Nota van Antwoord

Vergunningprocedure voor Omgevingsvergunning Natura 2000-activiteit; Planuitwerking KRW Sliedrechtse Biesbosch

Kenmerk: 27021203

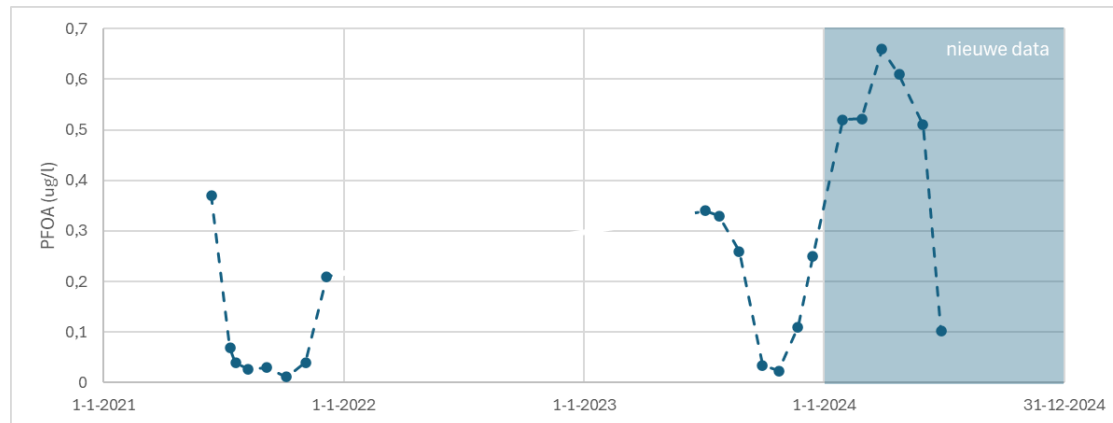
2.2.3	Verontreinigingen / vertroebeling / overstromingen	Beantwoording
a.	Indiener stelt dat niet ingegaan wordt op de mogelijke effecten van uitspoeling van PFAS/PFOA uit gronden die onder water komen te staan.	In de passende beoordeling staat beschreven dat het gebied verhoogde PFAS-waarden van de landbodem heeft. Een gedeelte van het maaiveld wordt niet afgegraven en wordt onderdeel van de waterbodem van de intergetijdzone. Uit de uitgevoerde immissietoets [met verwijzing naar lit. 25 in de passende beoordeling] is gebleken dat voor alle getoetste PFAS (PFOA, PFOS en GenX) geen sprake is van achteruitgang van de kwaliteit van het oppervlaktewaterlichaam als gevolg van emissies vanuit de nieuwe waterbodem. Mogelijke effecten zijn daarmee uitgesloten. Daarnaast is naar aanleiding van deze zienswijze aan aanvrager een aanvullende toelichting gevraagd. Deze toelichting luidt: <i>"De verantwoordelijkheid voor de waterkwaliteit in het Moldiep en de Helsloot berust bij Rijkswaterstaat. De getijdynamiek zal in het algemeen een positief effect hebben op de verversing van het water in het Wantij en het Moldiep, omdat een hogere dynamiek zorgt voor meer verdunning en uitwisseling van water neemt de PFAS in de loop der tijd af. Door de herinrichting kan tijdelijk een toename van concentraties PFAS optreden in de Helsloot en het Moldiep, maar voor de oppervlaktewaterkwaliteit van het waterlichaam Boven- en Beneden Merwede als geheel heeft dit geen invloed.</i> <i>In het rapport van Aveco de Bondt is aangenomen dat de volledige PFOA-vracht uit de Hel- en Zuilespolder via de Beneden Merwede wordt afgevoerd. Uitgaande van een gemiddeld netto-debiet^[1] van 450 m³/s leidt dit tot een toegevoegde concentratie van 0,017 ng/l PFOA. Wanneer slechts de helft van de vracht via de Beneden Merwede wordt afgevoerd, halveert deze toegevoegde concentratie tot circa 0,008 ng/l PFOA. De andere helft stroomt via de twee zuidelijke doorgangen.</i>

<i>Eenzelfde berekening leidt tot een toevoeging van 15 ng/l PFOA in het Moldiep en 1,5 ng/l PFOA in de Helsloot. De waarde voor de Helsloot ligt in dezelfde orde van grootte als bestaande concentraties in het benedenrivierengebied (2–3 ng/l PFOA).</i> <i>De berekende belasting van het Moldiep resulteert echter in hogere concentraties. Hoewel er geen metingen beschikbaar zijn in het Moldiep en de Helsloot, zijn er wel gegevens van het inlaatwater direct na de inlaat vanuit de Helsloot. Recente monitoring laat zien dat hier momenteel vrij constant circa 14 ng/l wordt gemeten.^[2] Bij de berekende 15 ng/l moet worden opgemerkt dat geen menging door getij is meegenomen. Hierbij is uitgegaan van een watermassa die door het getij hoofdzakelijk heen en weer beweegt. Ook menging binnen de Hel- en Zuilespolder is niet meegenomen, wat ertoe zou leiden dat meer vracht via de Beneden Merwede wordt afgevoerd. Na het treffen van mijn maatregelen, neemt de PFOA in het gebied af, de berekende 15 ng/l is dan ook een worst-case schatting die naarmate de tijd vordert, afneemt.”</i> Deze toelichting acht ik navolgbaar.
